STAVBY VODNÍHO HOSPODÁŘSTVÍ A KRAJINNÉHO INŽENÝRSTVÍ

VEDOUCÍ PROJEKTU	VYPRACOVAL	KONTROLOVAL	AUTORIZACE	STAVBY VODNÍHO HOSPODÁŘSTVÍ A KRAJINNÉHO INŽENÝRSTVÍ  ŠINDLAR s.r.o., Na Brně 372/2a, 500 06 Hradec Králové, IČO 260 03 236		
Ing. Tereza Kaplanová Šindlarová	Ing. Tereza Kaplanová Šindlarová	Ing. Miloslav Šindlar	Ing. Miloslav Šindlar			
KRAJ: Plzeňský		STAVEBNÍ ÚŘAD: Rokycany				
KATASTRÁLNÍ ÚZEMÍ: Kamenný Újezd u Rokycan, Rokycany, Nová Huť				DATUM	SRPEN 2022	
INVESTOR: Obec Kamenný Újezd, Kamenný Újezd 18, 337 01 Rokycany				STUPEŇ	DUR	
Přírodě blízká protipovodňová opatření na toku Klabava v obci Kamenný Újezd				ČÍSLO ZAKÁZKY	20190038	
				SOUŘADNÝ/VÝŠKOVÝ SYSTÉM		
				INTERVAL VRSTEVNIC		
Zpráva o projednání projektu s veřejností				MĚŘÍTKO	ČÍSLO KOPIE	
				Č. VÝKRESU

Cílem projednání s veřejností je vysvětlení projektu občanům tak, aby rozuměli jeho přínosům a zohlednit v projektu objektivní požadavky dotčených občanů tak, aby bylo dosaženo cílů projektu. Projekt revitalizace Klabavy v Kamenném Újezdu je navržen tak, aby splnil tři funkce, a to funkci protipovodňové ochrany, funkci pobytovou v centru obce a funkci ekologickou.

Schéma 1 změn v návaznosti vypořádání připomínek občanů

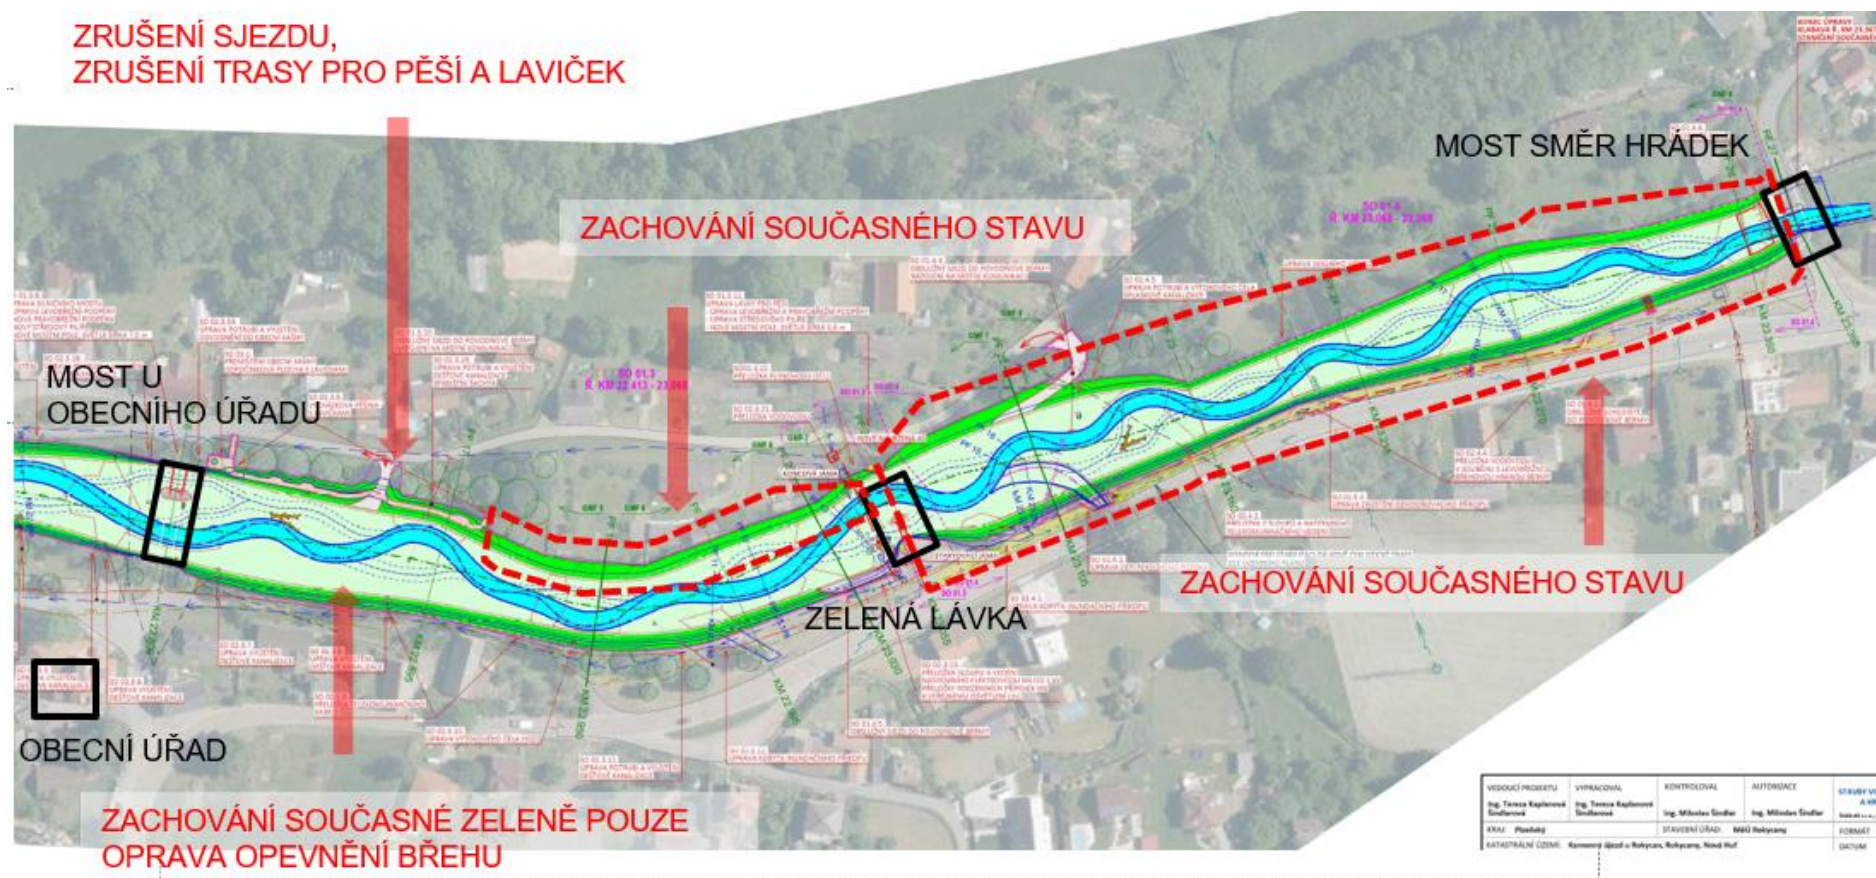
Připomínky se většinou vztahovaly k hornímu úseku úpravy od zelené lávky proti proudu řeky, zejména ke kácení břehových porostů. Proto byla tato část z projektu vypuštěna. Zpracovatel dále prověřuje vliv na odtokové poměry a stupeň protipovodňové ochrany.

Dále byla změněna koncepce řešení mostů tak, aby rozšířením jejich profilů nevznikaly mostní pilíře v toku.

Další připomínky se týkaly podrobné situace vlastníků nemovitostí v konkrétní lokalitě, zejména přidání, nebo odebrání přístupů k vodě. Schéma 1 a schéma 2 níže přehledně zobrazuje všechny vypořádané připomínky.

Schéma 3 zachované vzrostlé vegetace podél břehů v centru obce jsou zobrazeny žlutou barvou

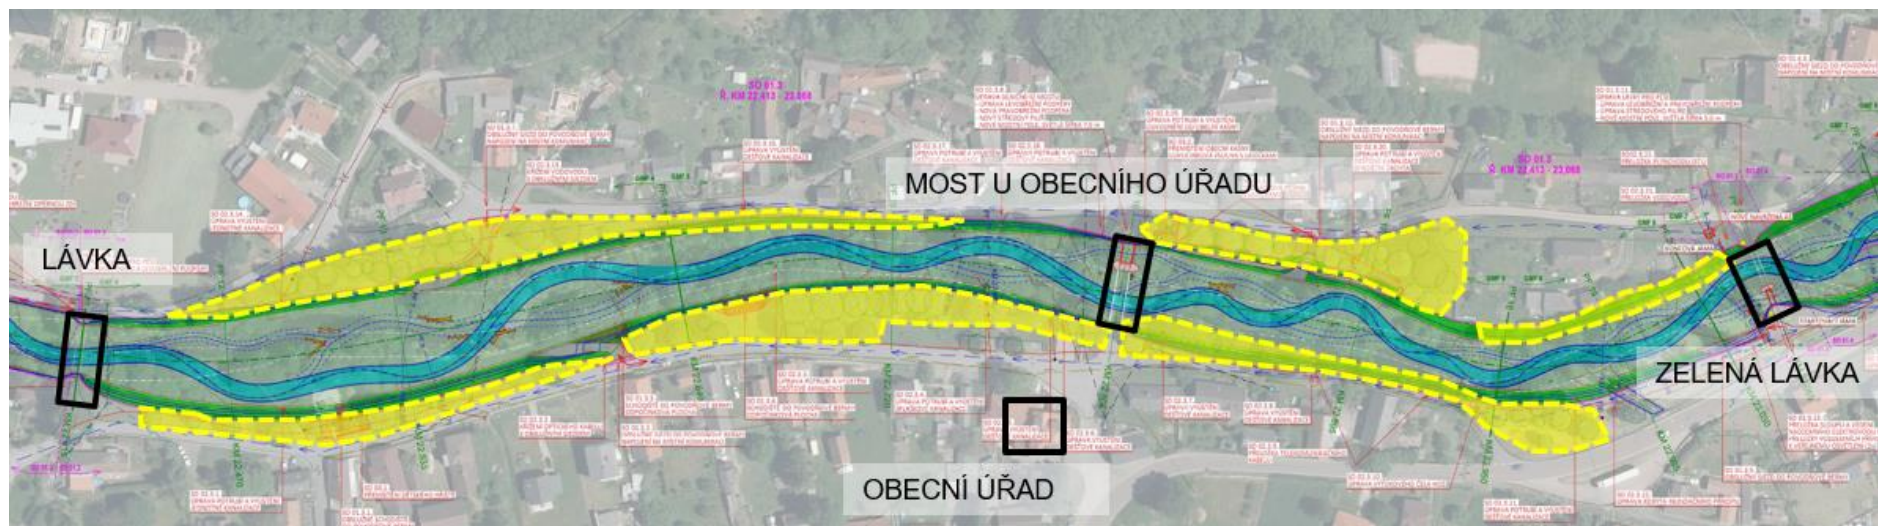
Jedním z logických požadavků je citlivé zacházení se stávajícím vzrostlým břehovým porostem.

Vzhledem k charakteru úpravy je kácení břehové vegetace nezbytné, nicméně k problematice kácení bylo přistupováno tak, aby vždy podél alespoň jednoho břehu zůstala stávající vzrostlá vegetace, viz schéma 3. Za kácené stromy bude navržena výsadba.
